ANNEXE

au procès-verbal de synthèse du projet de modification du PLU de Créteil

Zoom sur la zone UCba entre la RD19 (rue du général Leclerc) et rues de Bellevue et de la Pomme.

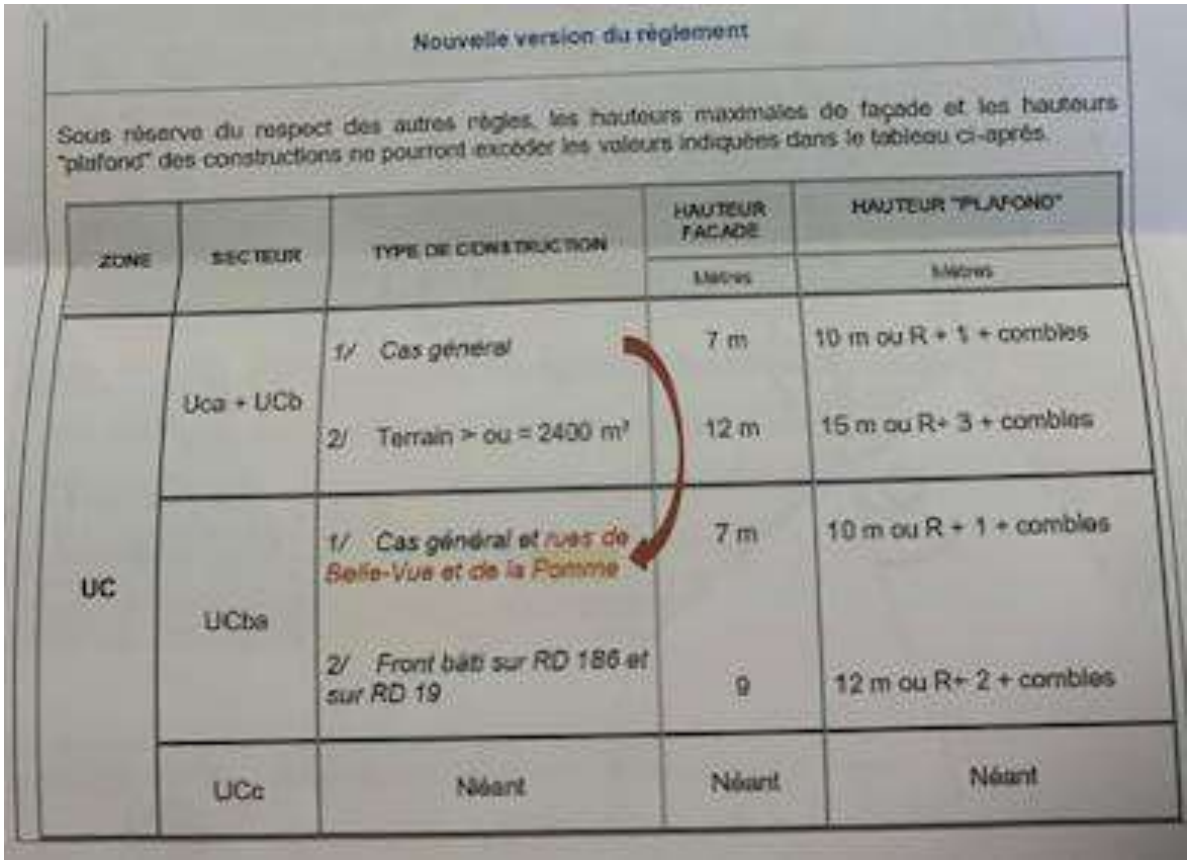
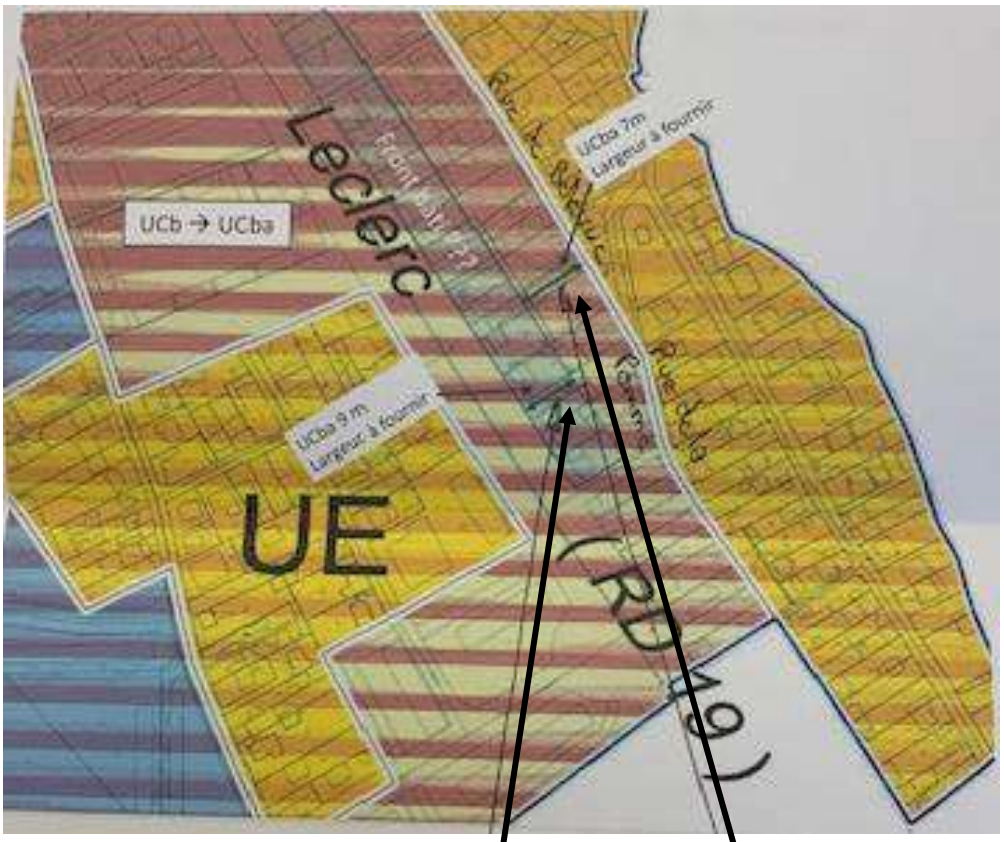
Par la présente, nous vous remercions de bien vouloir nous préciser ce que cet objectif vise précisément car la consultation du dossier de concertation ne répond pas à de nombreuses interrogations qui se posent :

- Quelle largeur est prévue pour délimiter le front bâti entre RD1 et rues de Bellevue et de la Pomme ?
- Est-il envisagé d'insérer des bâtiments d'habitations collectifs au cœur des pavillons au niveau de la zone front bâti et la zone cas général 7 mètres de façade (arrière RD19) et détruisant ainsi une des rares zones pavillonnaires encore existantes sur Créteil ?
- Sous quel délai seront réalisées ces futures constructions ?
- Quelle est la définition du front bâti aux yeux de la commune ? Sa profondeur par rapport aux rues parallèles ?
- Existe-t-il des règles d'harmonie de l'architecture du front bâti ?
- Le PLU disponible dans le dossier ne montre pas la zone concernée UCba (en rose). Pourriez-vous fournir le PLU rectifié ?
- Dans le cadre de développement du GPSEA est-il prévu un projet de réaménagement complet de la RD19 (tram, voie bus dédiée, commerces…) ?

Secteur de plan masse n°17

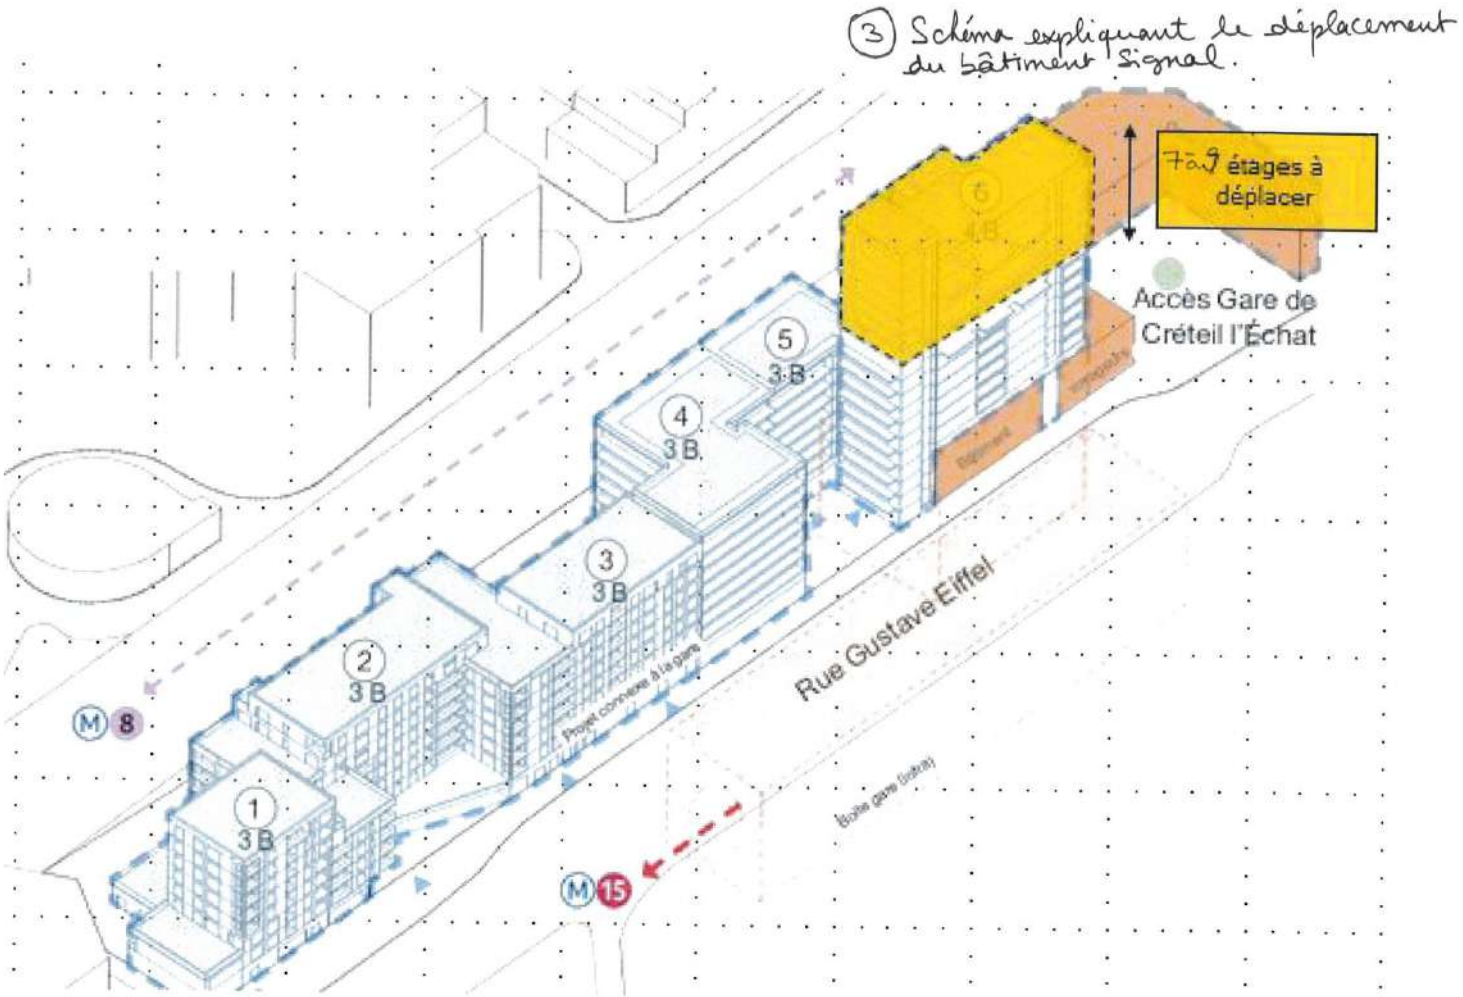
Nous faisons suite au courrier adressé par le directeur adjoint juridique de la SGP le 7 avril 2023 portant sur une proposition d'évolution du secteur plan de masse 17. Nous avons présenté ce jour au commissaire enquêteur des détails sur ces propositions et nous avons déposé en annexe :

1) L'actuel secteur de plan masse 17 (en vigueur) ;
2) Notre proposition de modification ;
3) Un schéma expliquant le déplacement du bâtiment signal

Projet
Espace vert à conserver
Parcelle BC 337
Les travaux de la Société du Grand Paris
Nouvelle Gare Créteil l'Echat

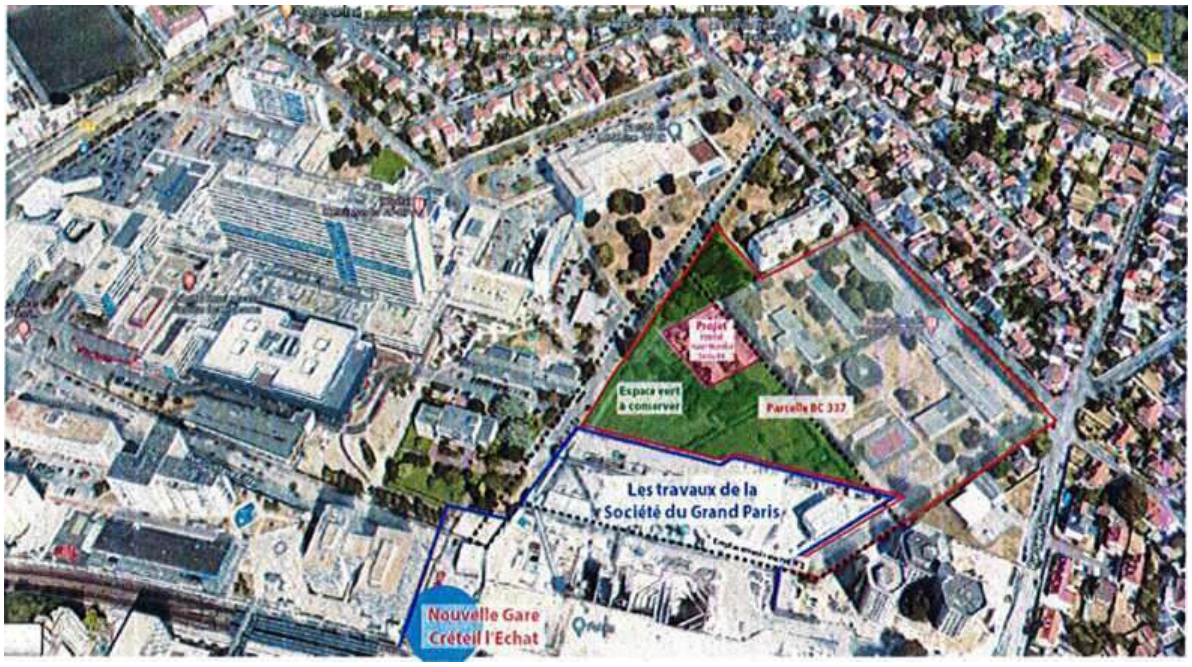
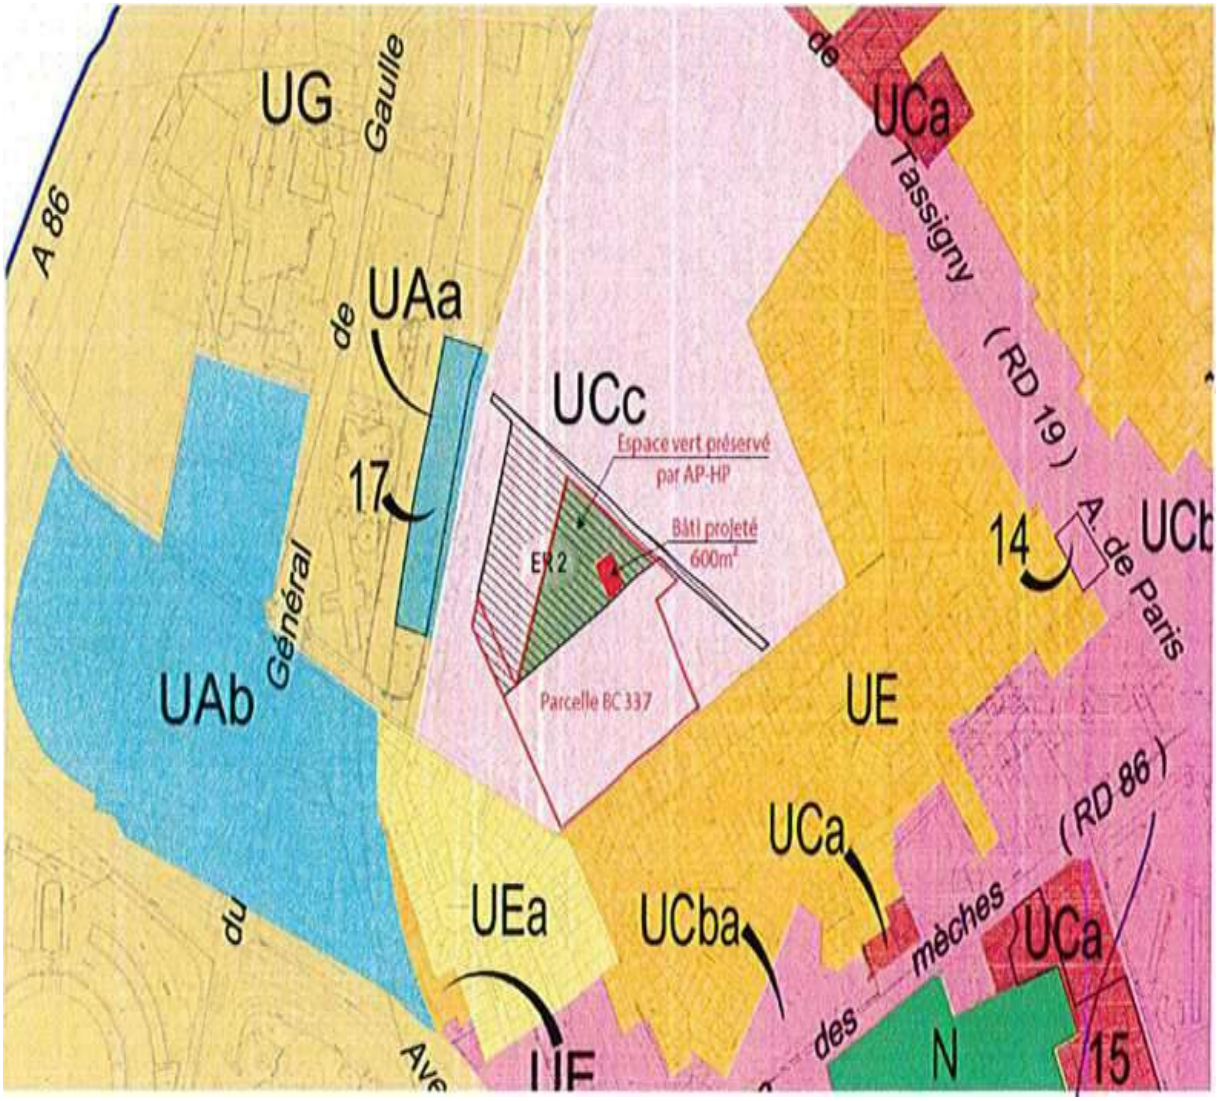
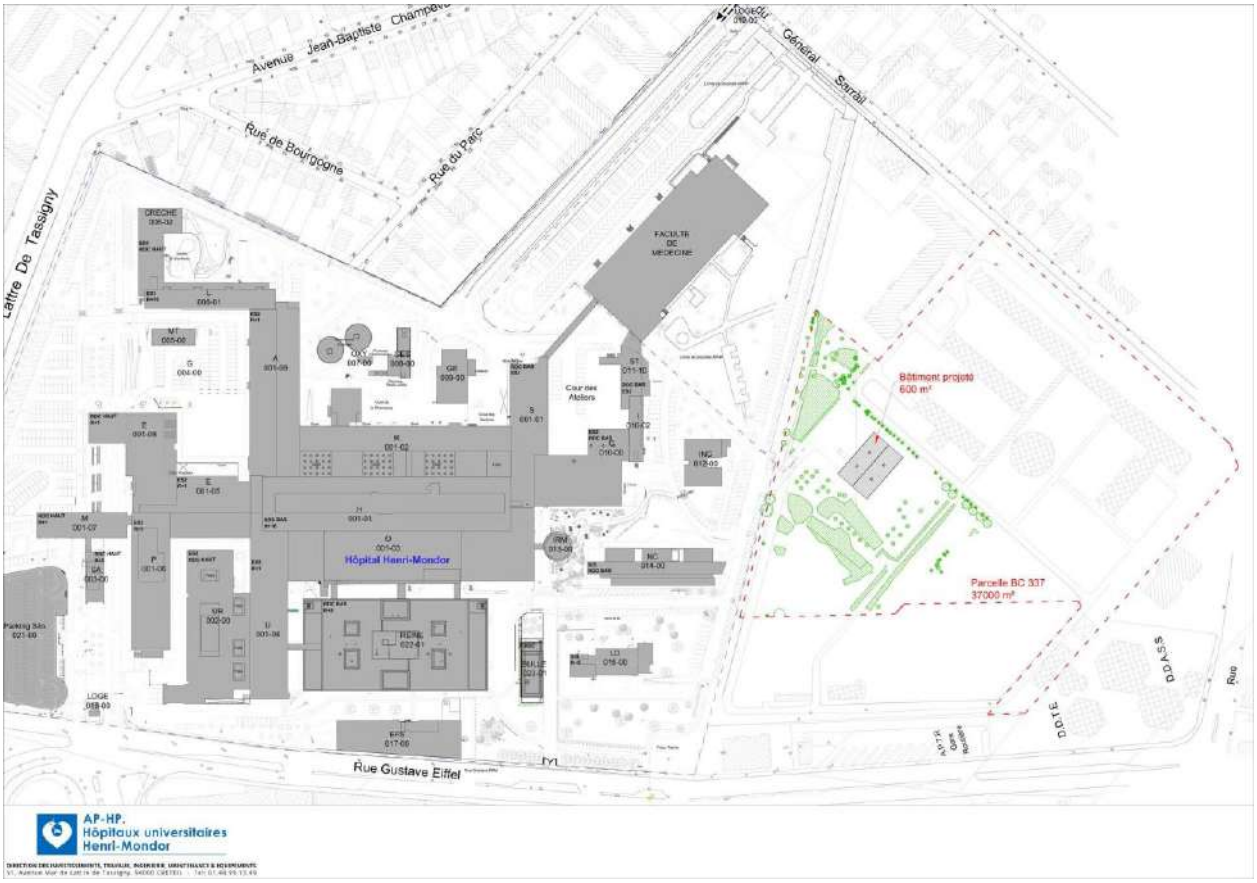
Nous souhaitons partager nos observations sur les dispositions réglementaires s'appliquant à la parcelle identifiée pour l'installation du projet.

Le terrain fait l'objet d'un emplacement réservé n°2, à destination de « Circulations, stationnements et espaces verts ». Le règlement précise : « Cet emplacement est situé dans l'emprise foncière de l'Hôpital de Jour. Il a été retenu dans le but de préparer la maîtrise publique communale de ces espaces urbains, afin de permettre un désenclavement du quartier, en même temps qu'un réinvestissement public d'une partie des espaces verts. » Le projet de plateforme n'occupera que 10% de la parcelle BC337 et ne contrarie pas l'emplacement réservé sur la moitié de la zone. Afin d'accompagner et de permettre la réalisation du projet de plateforme logistique sur ce terrain, nous souhaitons que la commune lève partiellement cet emplacement au profit du projet.

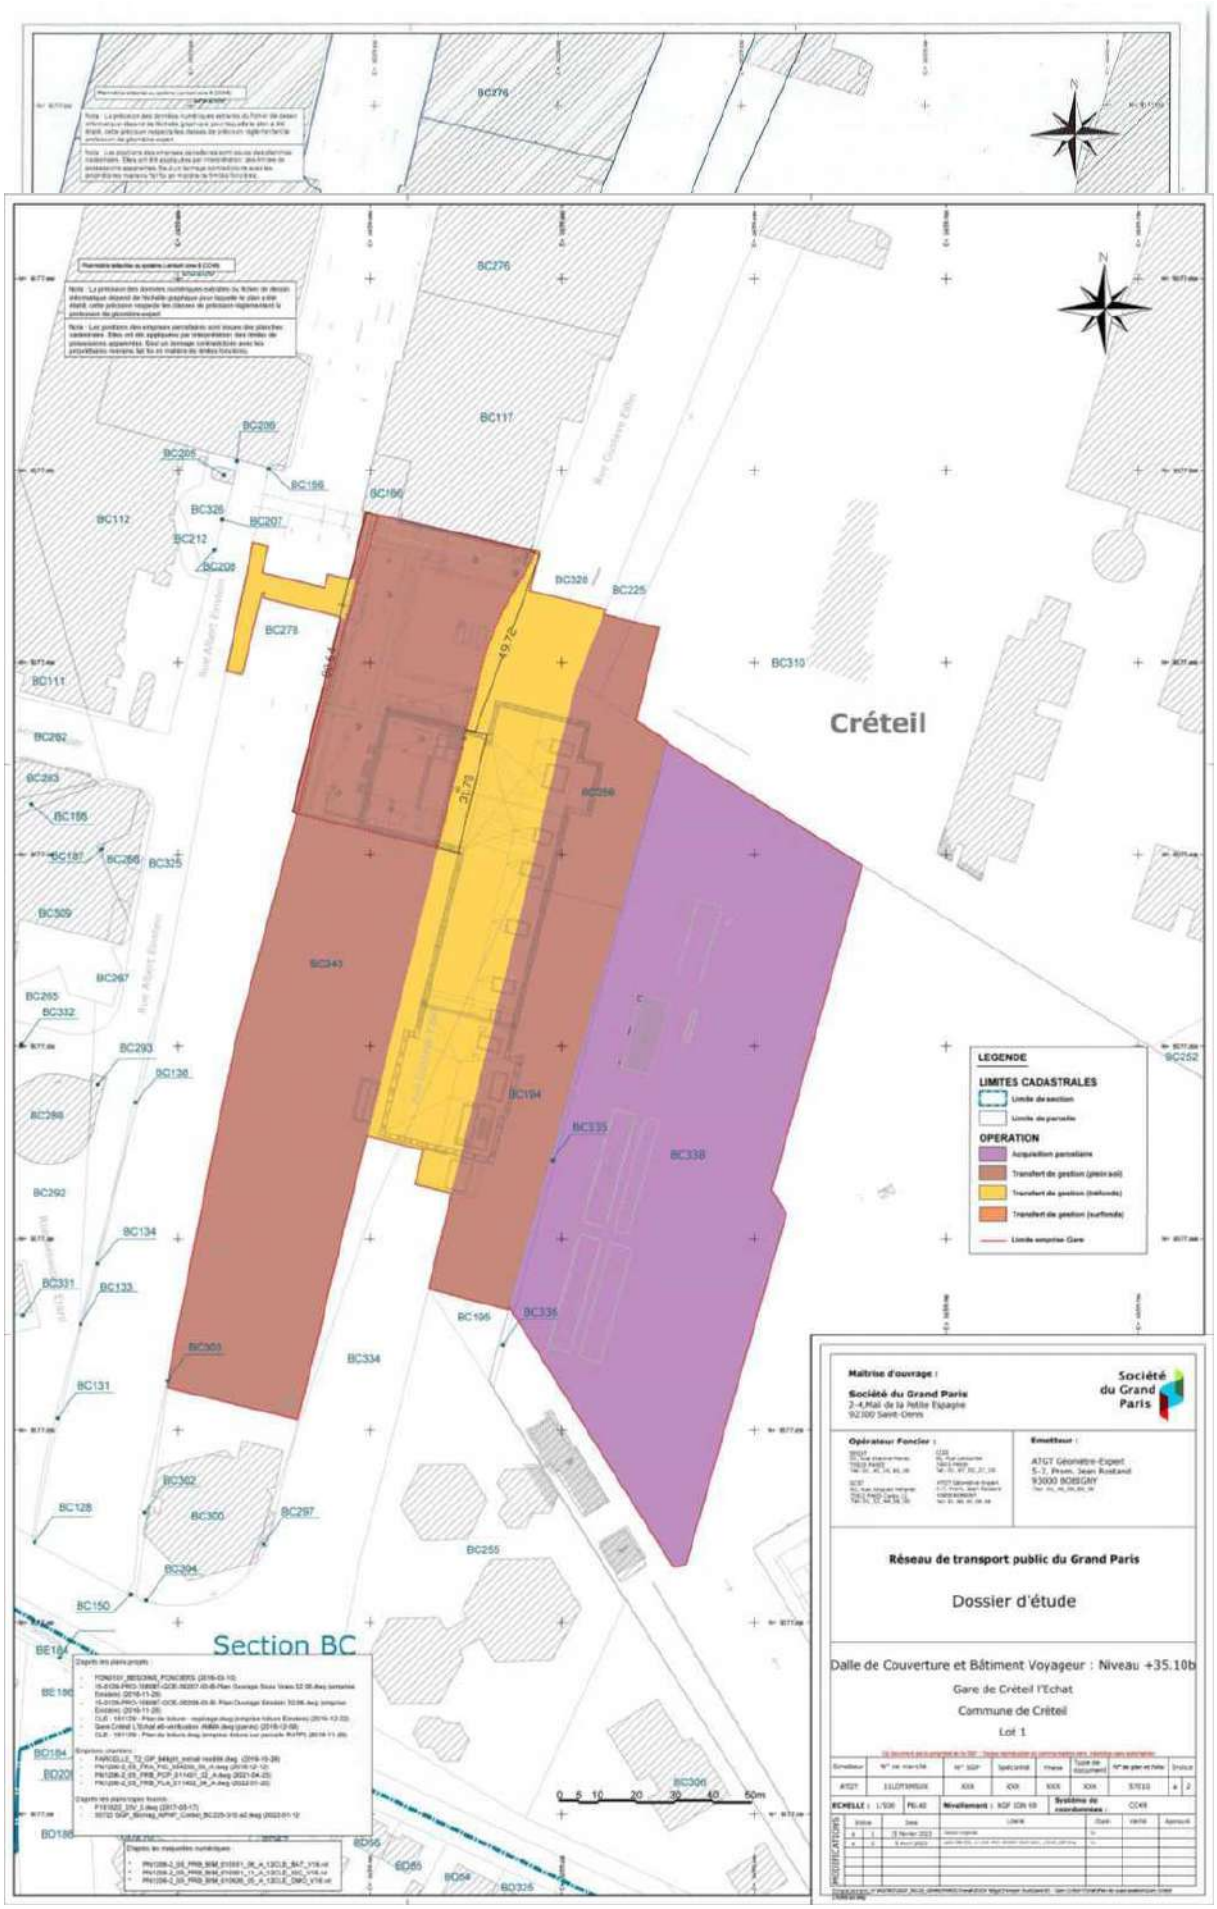
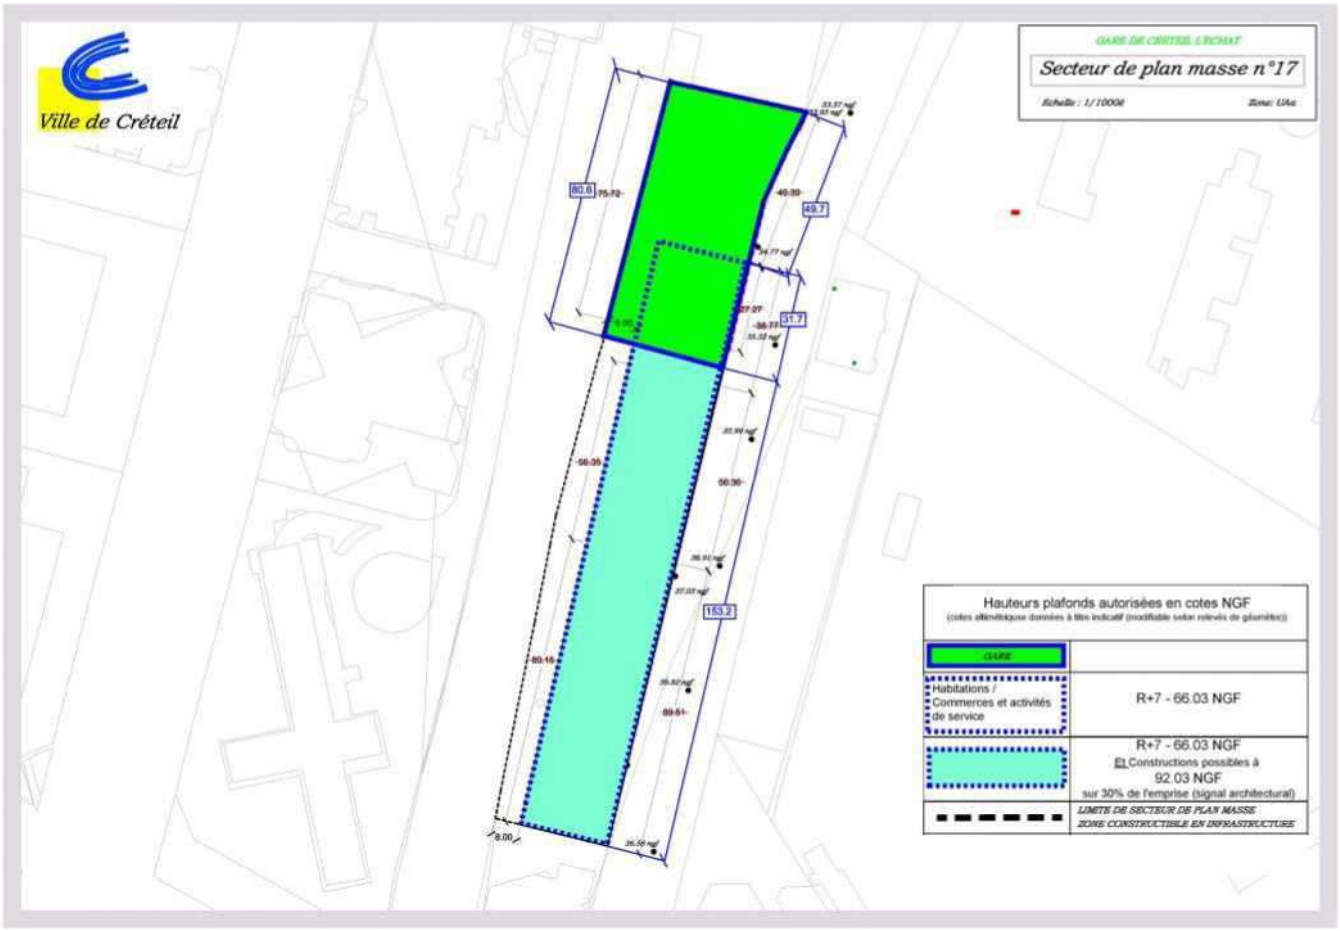
La superposition du plan masse n°17 du PLU et du plan masse exécuté pour le projet gare a mis en exergue un décalage entre l'emprise dédiée à la gare et l'implantation réelle de celle-ci.

Il apparait nécessaire de faire évoluer le secteur de plan masse en tenant compte de ce décalage. Cette emprise sera rectifiée pour être mise en conformité avec le bâtiment gare réalisé à la suite de la transmission d'un plan de géomètre que je vous prie de trouver en pièce jointe (annexe 1).
